Behoort bij beschikking van
Burgemeester en Wethouders
van Leiden
Wabo Z/22/3466019

dd. 18-01-2023: Akkoord onder voorwaarden!
N. Breuer gemeente Leiden

Dat de klinker onderlig stijf
koppelen en volledig
uitvoeren als stijve stijf.
tweede verdieping - nieuw

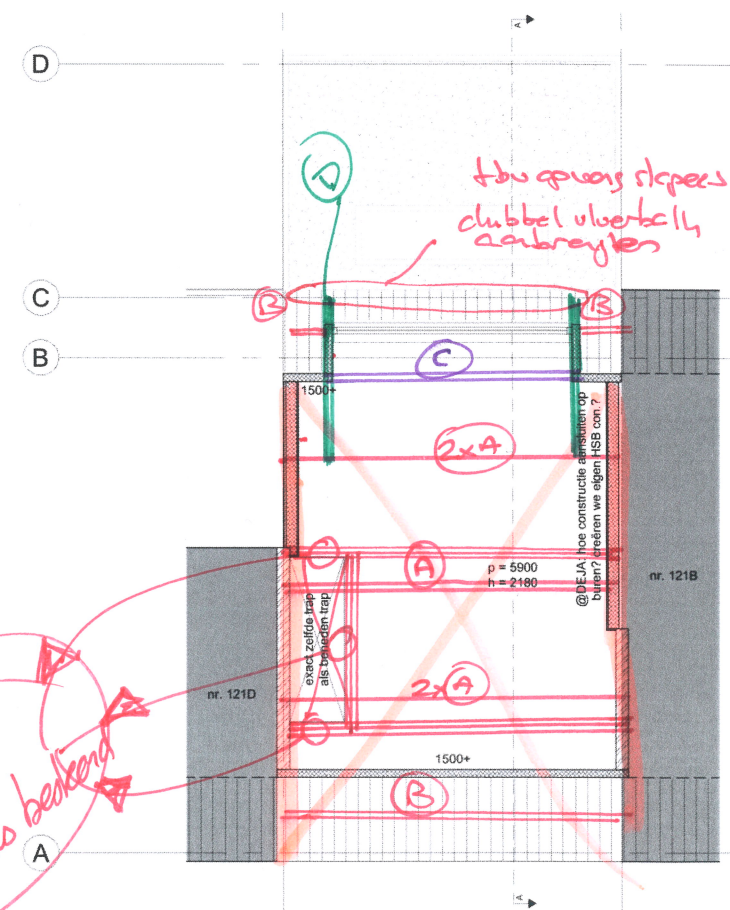
= steb wand
= schief + stijve koppeling
wanden / vloeren t.b.v. steb.

Verwijderen actieve metselwerk penanten
geeft een verzwakking van de stabiliteit
van de woning in dwarsrichting!!!
Nadere stabiliteitsbeschouwing gevraagd!

Zie voorwaarden en mededelingen in de
Omgevingsvergunning inzake nog nader in
te dienen constructieve detailuitwerkingen
